RESPUESTAS A OBSERVACIONES REALIZADAS POR LOS USUARIOS E INSTITUCIONES INTERESADAS INSCRITAS EN EL REGISTRO DE PARTICIPACIÓN CUIDADANA AL INFORME TÉCNICO PRELIMINAR DE EXPANSIÓN ANUAL DE TRANSMISIÓN AÑO 2019, APROBADO MEDIANTE RESOLUCIÓN CNE N° 07 DE 08 DE ENERO DE 2020.

ANEXO 8.1 DIAGRAMA ACTUAL DEL SISTEMA LITORAL 66 KV

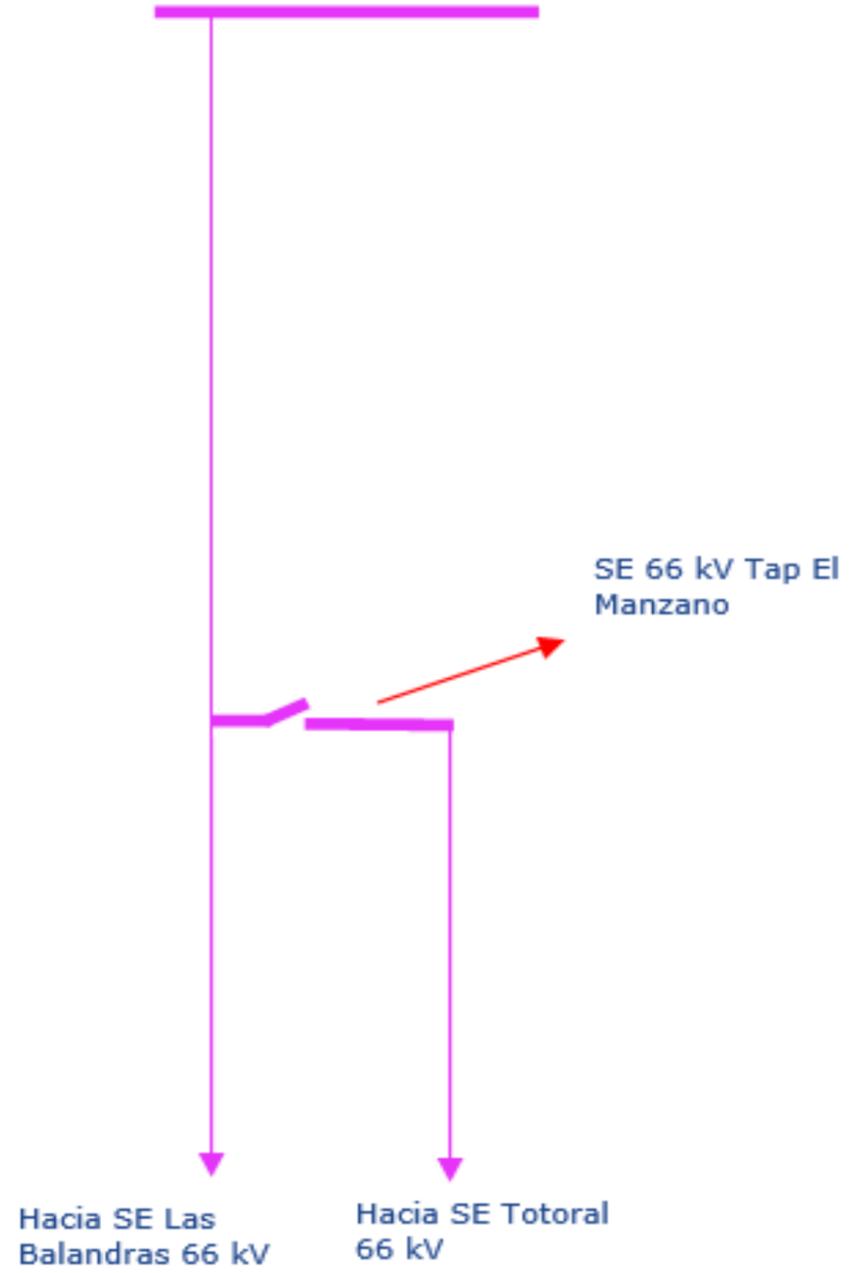
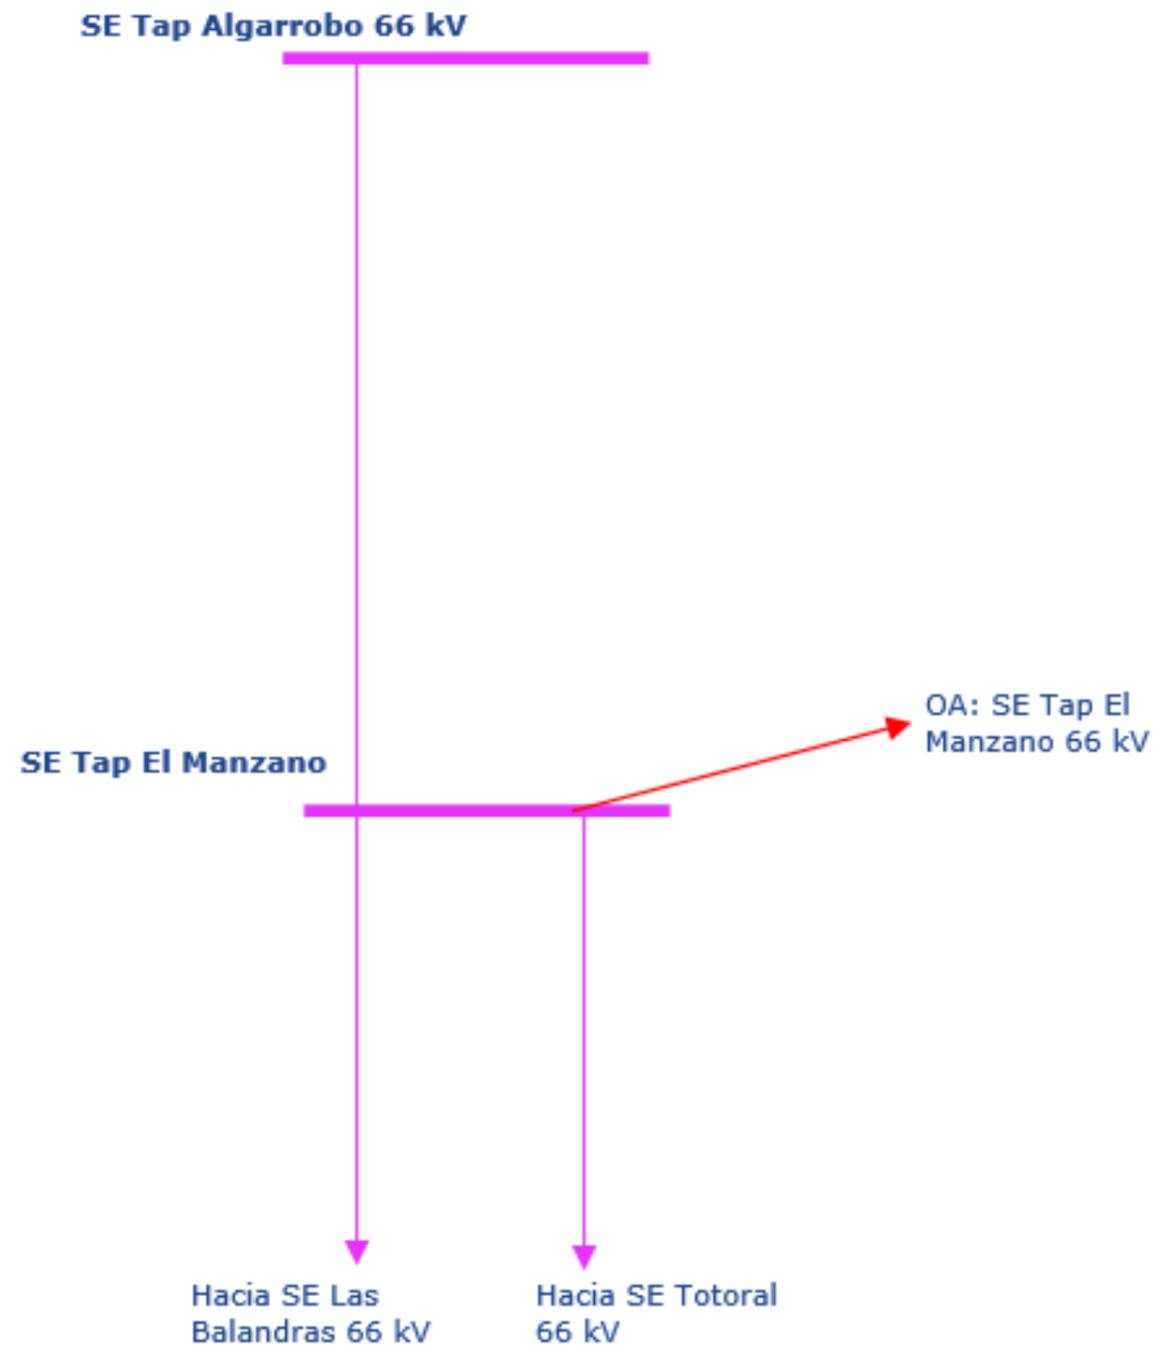
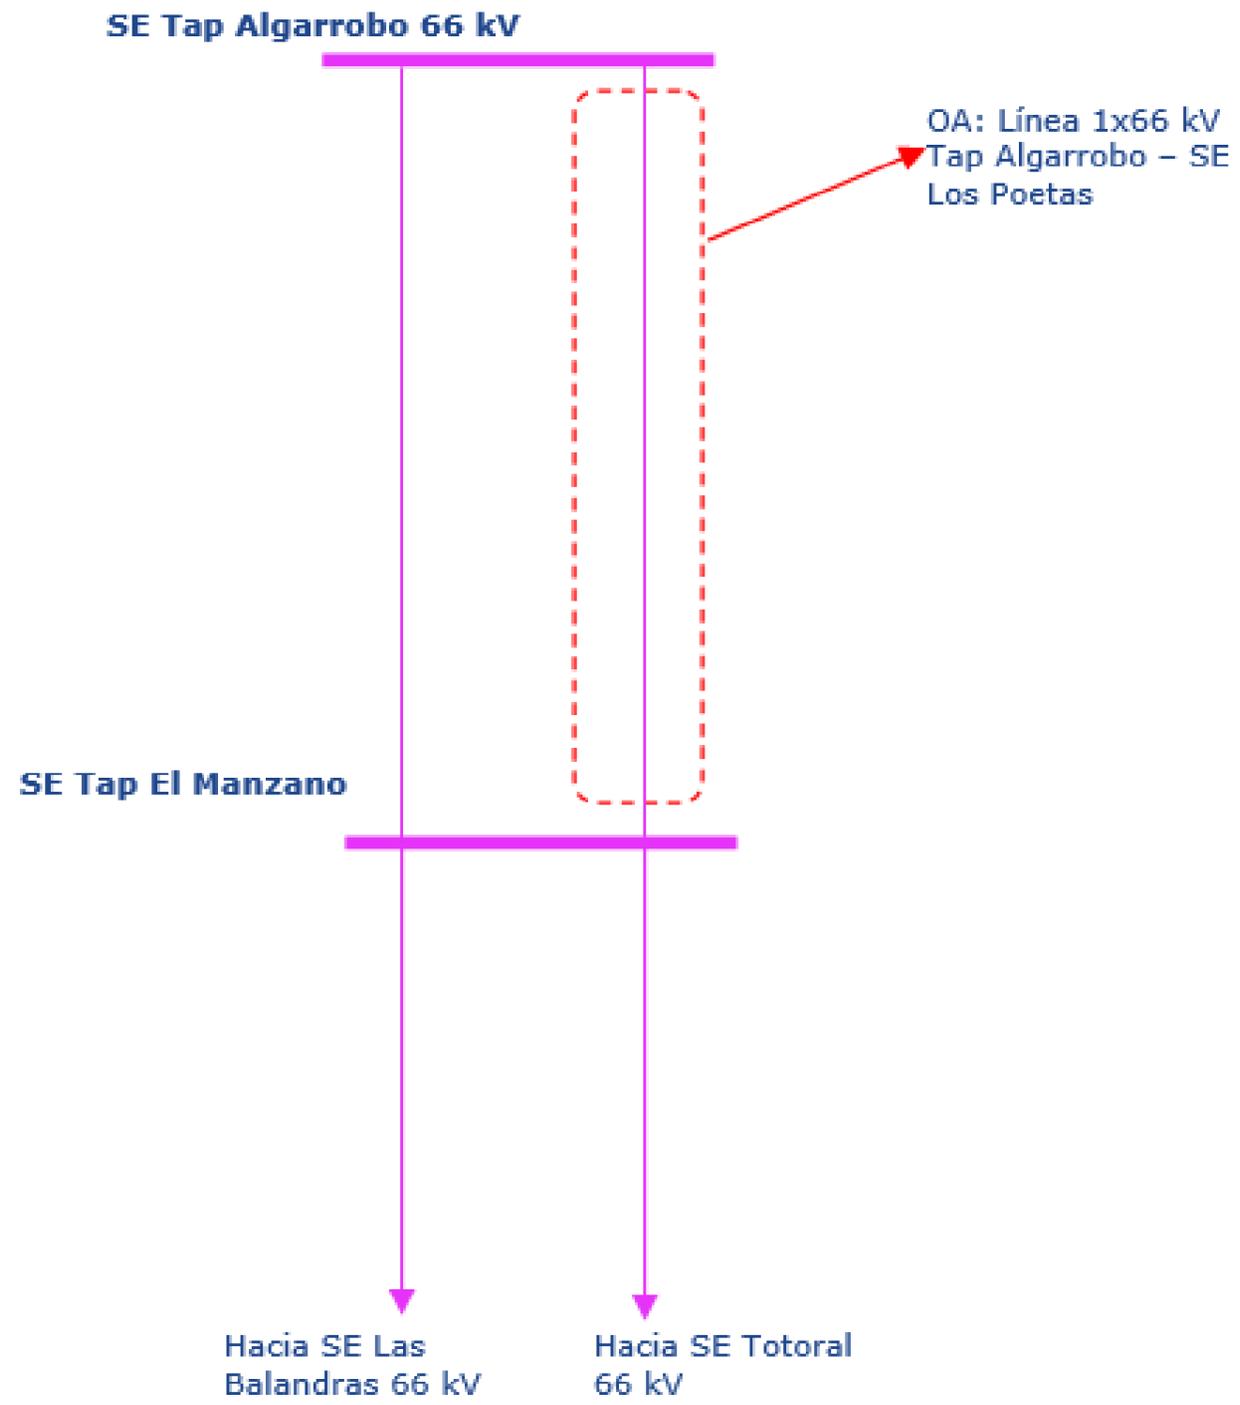
08-2	2. PLAN DE EXPANSION DEL SISTEMA DE TRANSMISION ZONAL; 4.2 Obras Nuevas, Sistema C; 4.2.1 Nueva S/E Seccionadora Los Poetas y Nueva Línea 1x66 kV Algarrobo – Los Poetas.	<p>Con respecto a esta obra, observamos que la línea Tap Algarrobo – Los Poetas debiera corresponder a una <b>obra de ampliación</b> ya que es un segundo circuito inmerso en el sistema 66 kV de Litoral, extendiéndose entre la S/E existente Doble Tap Algarrobo y existente S/E Tap El Manzano. Por otra parte, al referirse como <i>“S/E Los Poetas”</i>, se trata de la actual S/E Tap El Manzano que se ampliará.</p> <p>Esta obra reduce la actual cargabilidad del circuito N°1 existente aportando suficiencia hacia el sistema litoral.</p> <p>Acerca del alcance de la parte del proyecto <i>“traslado de la línea 1x66 kV Tap El Manzano – El Totoral, mediante la desconexión del extremo en el Tap El Manzano para su posterior conexión a la nueva subestación Los Poetas”</i>, si la S/E Tap El Manzano es ampliada, esta parte del proyecto correspondería a la propia S/E que se amplía, de manera que se solicita eliminar esta mención. Sin pérdida de generalidad, si la S/E no cambiara de definición a obra de ampliación, entonces, esta extensión de LT hacia el Totoral debe ser considerado como una <b>ampliación de instalación existente</b>.</p> <p>Esta situación se asemeja a los proyectos <i>“Segundo Circuito Bosquemar – Tap Reñaca –Reñaca”</i> y <i>“Extensión San Jerónimo – Las Piñatas”</i>, ambas consideradas obras de ampliación en los decretos 198/19 y 293/18, respectivamente.</p>	<p style="text-align: center;"><b>(Página 79)</b></p> <p>Considerar que Línea Tap Algarrobo – SE Seccionadora Tap El Mazano corresponde a <b>Obra de Ampliación</b>.</p> <p><b>Propuesta:</b></p> <p>4.2.2 SEGUNDO CIRCUITO LT TAP ALGARROBO – TAP EL MANZANO</p> <p>4.2.2.1 Descripción general y ubicación de la obra</p> <p>El proyecto consiste en la construcción del segundo circuito de línea 66 kV Tap Algarrobo – Tap El Manzano, con sus respectivos paños de línea en las SS/EE Tap Algarrobo y Tap El Manzano, considerando las modificaciones establecidas en la obra <i>“Ampliación en S/E Tap El Manzano”</i>, establecida como obra de ampliación del plan 2019. Este segundo circuito tendrá a lo menos, las mismas características del tramo de actual LT Tap Algarrobo – Tap El Manzano, o en su defecto, tendrá a lo menos, 40 MVA de capacidad de transmisión a 35°C</p>	<p><b>No se acoge la observación.</b></p> <p>Ver la respuesta a la observación 08-1</p>

ID	Disposición Observada del Informe Técnico Preliminar	Observación	Propuesta	Respuesta																																																																																																																																																												
			temperatura ambiente con sol, entre la subestación Tap Algarrobo y la subestación Tap El Manzano.  <b>Ver esquema propuesto del sistema 66 kV de Litoral en el Anexo 8.3</b>																																																																																																																																																													
08-3	3. PLAN DE EXPANSION DEL SISTEMA DE TRANSMISION ZONAL; 4.1 Obras de Ampliación, Sistema C; 4.1.4 Ampliación en S/E Las Balandras (HTR ATMT).	<p>El proyecto de habilitación del Transformador de 11,2 MVA es necesario para el crecimiento de la demanda, no obstante, de acuerdo a nuestros cálculos de proyección de demanda, la potencia nominal de 11,2 MVA no es suficiente para el horizonte de 20 años.</p> <p>Con esta capacidad de potencia de 11,2 MVA, no se cubre el criterio N-1 en el horizonte de evaluación.</p> <p>En la tabla siguiente se muestra la proyección de demanda en el horizonte de 20 años:</p>

ANEXO 17.1 IMAGEN DE LA TOPOLOGÍA 2022-2023 Y 2023-2030

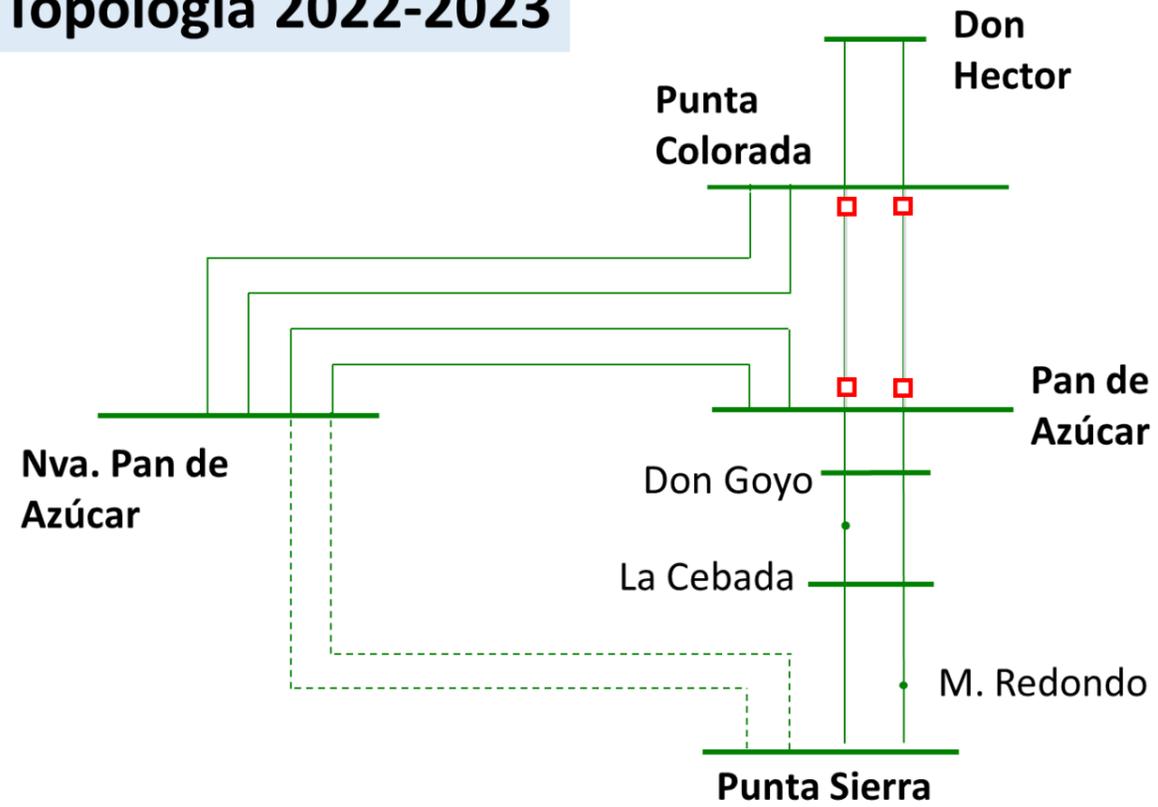
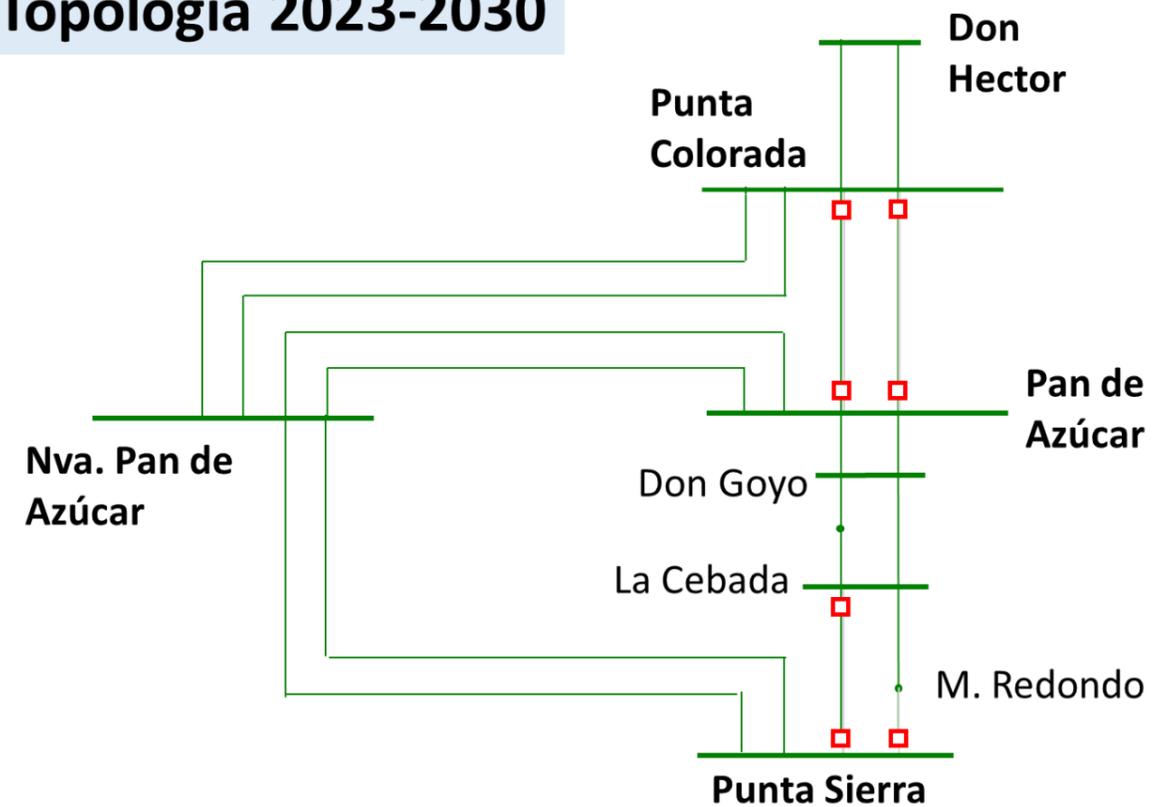
17-12	<p>Proyectos presentados por Transelec:</p> <p><i>“Aumento de Capacidad de la Línea 2x220 kV Las Palmas - Los Vilos”</i>.</p>	<p>Transelec propuso el proyecto de aumento de la capacidad de la línea de transmisión 2x220 kV Las Palmas – Los Vilos, el cual no fue acogido por la CNE bajo el siguiente argumento indicado en la tabla 62 de proyectos rechazados: <i>“de acuerdo a los análisis estocásticos realizados, el proyecto propuesto no presentó beneficios netos positivos en al menos 50% de los escenarios analizados”</i>.</p> <p>Al revisar la base de simulación OSE utilizada y adjuntada en sus anexos, se observa en la planilla <i>“LinDatManOpe_SIC_2019_Base (N-1).csv”</i> que en el norte chico se modelan aperturas de tramos a partir de los años 2022 y 2023, manteniendo estas aperturas hasta el final del horizonte de evaluación, tal y como muestran las siguientes figuras.</p>	<p>Se solicita incluir el proyecto <i>“Aumento de Capacidad de la línea 2x220 kV Las Palmas - Los Vilos”</i> al Plan de Expansión 2019.</p>	<p><b>No se acoge la observación.</b></p> <p>En relación a la observación presentada por la empresa Transelec, en la que solicita incorporar el proyecto <i>“Aumento de Capacidad de la línea 2x220 kV Las Palmas - Los Vilos”</i> al Plan de Expansión 2019, se indica lo siguiente:</p> <ul style="list-style-type: none"> <li>- El proyecto fue evaluado con motivo del ITP de este plan de expansión, no cumpliendo con los requisitos para ser incorporado en el presente plan de expansión.</li> <li>- En función de las distintas actualizaciones realizadas a la base de datos de simulación, en función de las observaciones recibidas, se actualizaron los resultados de la evaluación de la obra, manteniendo la conclusión obtenida en el ITP.</li> </ul>

ID	Disposición Observada del Informe Técnico Preliminar	Observación	Propuesta	Respuesta																																									
	Tabla 62: proyectos postergados  Página 217.	<p><b>Ver imagen de la topología 2022-2023 y 2023-2030 en el Anexo 17.1</b></p> <p>Esta condición topológica fue utilizada como escenario base para todas las evaluaciones económicas realizadas en el ITP. Sin embargo, en ninguna parte del informe existe algún análisis o evaluación que justifique los beneficios de operar de esta forma el sistema de transmisión, por lo que esta condición topológica no tiene sustento que la valide como caso base.</p> <p>Por otro lado, Transelec realizó la evaluación económica para justificar la conveniencia del proyecto por Eficiencia Operacional, resultando positiva en cada uno de los cinco escenarios PELP analizados. Esta evaluación consideró como caso base una topología donde todas las líneas mencionadas operan cerradas, condición sistémica utilizada a la fecha.</p>
